Onderwerp:
Hatertse Vennen, reactie op beoordeling Geomet

Tijdens het eerste overleg met de Stichting Bewoners Hatertse Vennen op 19 maart jl. overhandigde u ons een beoordeling opgesteld door de heer De Wit van Geomet op het rapport "Hydrologische onderbouwing GGOR van Witteveen en Bos d.d. 13 januari 2009".

Geomet heeft kritiek op de hydrologische studie van Witteveen+Bos voor het gebied van de Overasseltse Vennen. Die komt er in hoofdzaak op neer dat er te grote onzekerheden zitten in de hydrologische uitgangspunten om betrouwbare voorspellingen te kunnen doen van de hydrologische effecten van het maatregelenpakket, in het bijzonder het kappen van bos. Hierop reageren wij als volgt.

Afbeelding 4.1. Vergelijking gemeten en berekende stijghoogtes

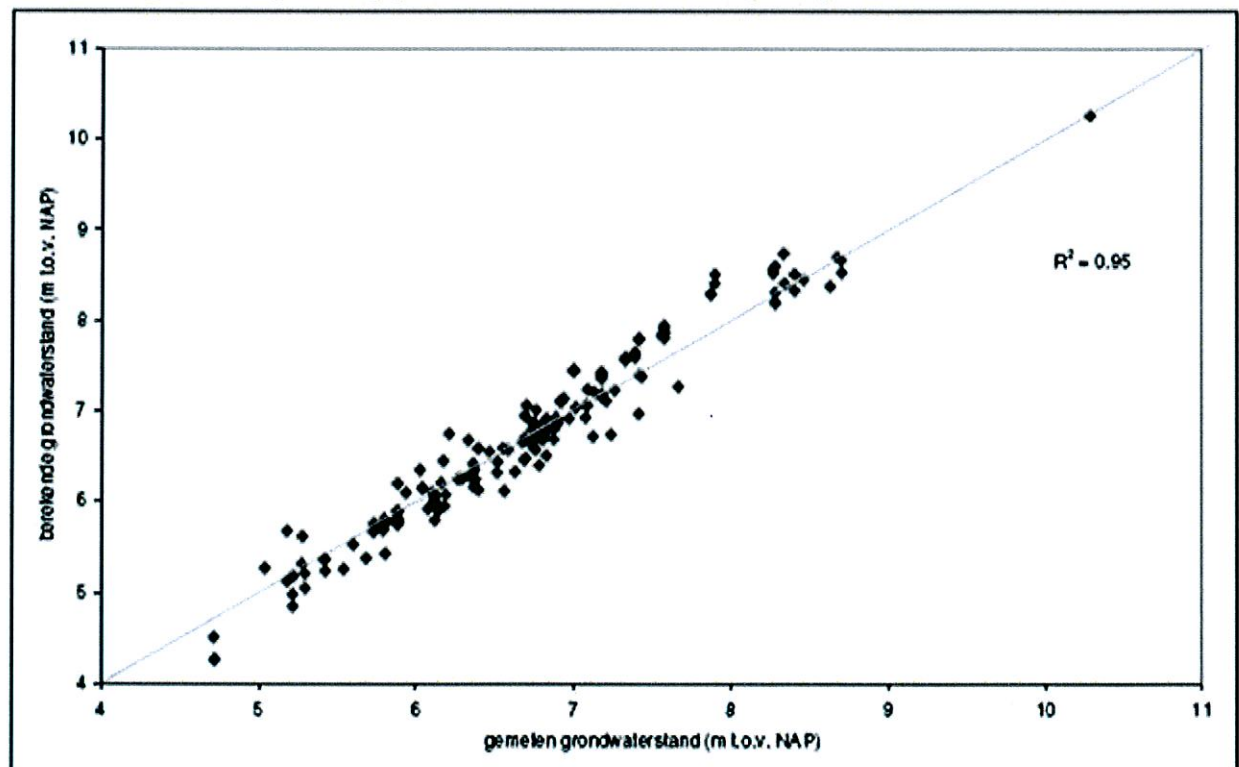
4. GEOMET geeft aan dat "het rapport van Witteveen en Bos beschrijft de hydrologische gesteldheid van het onderzoeksgebied en de omliggende regio. Deze is als complex te beschouwen omdat ter plaatse van de vennen freatisch grondwater wordt vastgehouden boven een ondiep gelegen waterremmende rivierlaag. Dit is de groene laag in de bovenstaande doorsnede. De uitkomsten van het grondwatermodel zijn in dit geval gevoelig voor onzekerheden en variaties in de gehanteerde parameters. Terecht is daarom veel aandacht besteed aan kalibratie van het gebruikte grondwatermodel. Het is daarbij opmerkelijk dat slechts 5 peilbuizen zijn beschouwd en gekalibreerd binnen het topsysteem van de vennen. Dit is volstrekt onvoldoende om een betrouwbaar grondwatermodel van het vennengebied te kunnen opstellen".

"De diepere peilbuizen in het watervoerend pakket en overige peilbuizen in de omgeving zijn van belang voor het regionale model, maar geven geen informatie over het lokale freatische topsysteem van het vennengebied zelf. Er wordt in het rapport een te gunstige nauwkeurigheid van het grondwatermodel wordt geschetst door voor alle 170 peilbuizen samen te kalibreren, terwijl er slechts 5 werkelijk toe doen voor het topsysteem van de vennen. Deze 5 peilbuizen vertonen aanzienlijk grotere afwijkingen in de kalibratie dan het gemiddelde van alle 170 pb's. Aanvullend onderzoek d.m.v. extra peilbuizen binnen het vennengebied is minimaal noodzakelijk om een goed lokaal grondwatermodel te kunnen maken".

Er zijn veel meetgegevens bekeken. Buizen die niet bruikbaar waren, waar werd getwijfeld over de betrouwbaarheid van de metingen of waarvan de reeks te kort was, zijn buiten beschouwing gebleven. In de deklaag zaten 49 peilbuizen en in het direct daaronder gelegen pakket 95.

Slechts 17 peilbuizen waren in diepere lagen gelegen. Er zijn 5 bruikbare peilbuizen in het

vennensysteem geweest; dit is ruim voldoende. Naast deze 5 peilbuizen zijn alle meetgegevens meegenomen in het model. Daarbij zijn ook peilbuizen buiten het vennengebied geïjkt. Dit is van groot belang omdat voor een juiste berekening van de hydrologische situatie een correcte berekening van het omliggende regionale grondwatersysteem van groot belang is. Er zijn dus meer dan 5 peilbuizen gekalibreerd. Het klopt dat een aantal van deze 5 peilbuizen grotere afwijkingen in de kalibratie vertonen dan het gemiddelde van alle 170 peilbuizen. Deze afwijkingen zijn echter voldoende/acceptabel om verschilberekeningen op te baseren.

Het model moet niet alleen het vennengebied goed weergeven maar ook de omgeving daarbuiten. Alleen dan kan verondersteld worden dat het model de dynamiek in het systeem goed weergeeft. Alle peilbuizen staan in relatie tot elkaar; de diepere peilbuizen in het watervoerend pakket en overige peilbuizen in de omgeving geven zowel informatie over het regionale systeem als het lokale systeem in het vennengebied.

Figuur 4. Doorlopend neerslagtekort in Nederland in 2003.

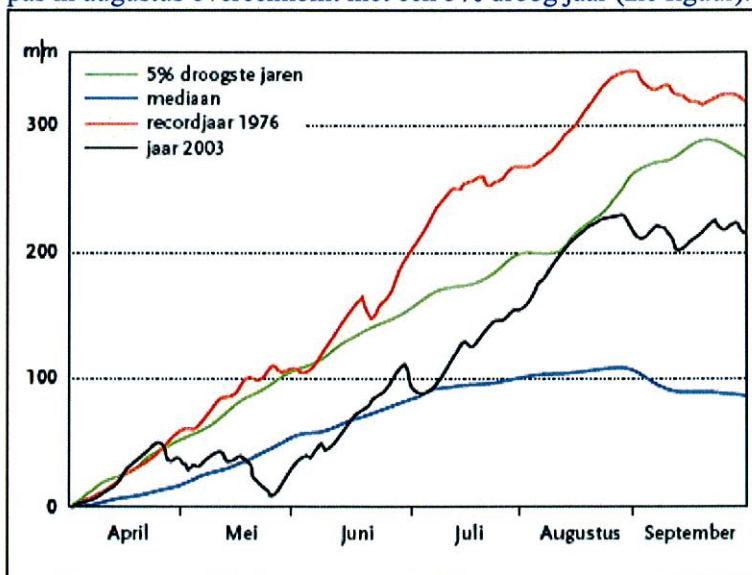
7. Geomet geeft aan dat “ook niet duidelijk is of er rekening is gehouden met het meer open landschap rondom de vennen. Door meer directe zoninstraling en met name meer wind langs het wateroppervlak zal de verdamping uit de vennen zelf toenemen. Het is niet duidelijk of dat is meegenomen in de berekeningen. Verder wordt er in het rapport geen aandacht geschonken aan het aspect opwarming door klimaatverandering. Aangezien het vennensysteem alleen door neerslagoverschot wordt gevoed en tevens een hoge verdamping kent, zal opwarming hier een grotere invloed hebben dan elders. De plotselinge sterke daling van het waterpeil in de vennen in 2003 is hiervoor een mogelijke aanwijzing. In dat jaar was sprake van extreem hoge temperaturen en droogte die nog nooit eerder in deze mate waren opgetreden. Mogelijk zijn hierbij ook droogtescheuren in de venbodems of rivierleemlaag ontstaan waardoor de ontwatering is toegenomen. Het is mogelijk dat een meer open landschap en meer directe zoninstraling in dergelijke extreme situaties juist ongunstig is voor het vasthouden van water in het vennengebied”.

Een jaar als 2003 is eerder voorgekomen. Statistische berekeningen van het KNMI laten zien dat 2003 pas in augustus overeenkomt met een 5% droog jaar (zie figuur).
